ALBERO PX VALVOLA 21

fig.1

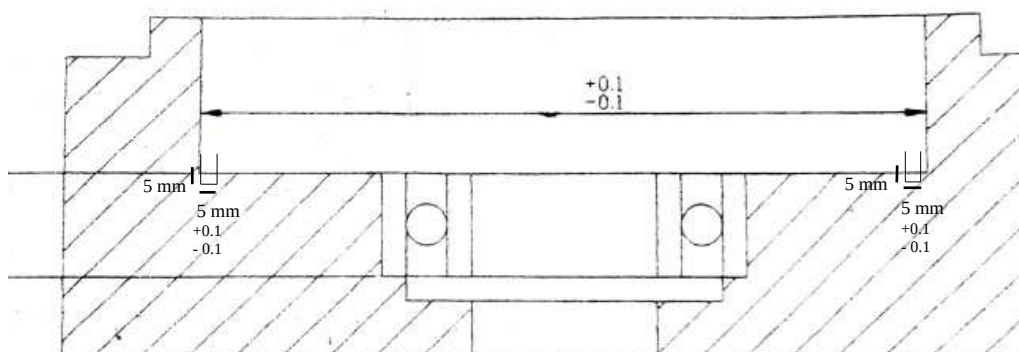
per ospitare l'albero con spalla valvola maggiorata occorre prima fare riporto di materiale nella zona indicata fig.1 poi procedere con la barenatura come indicato fig.2 e disegno

to accommodate the shaft with an increased valve shoulder it is necessary first carry material in the area indicated in fig.1 then proceed with boring as indicated in fig.2 and drawing
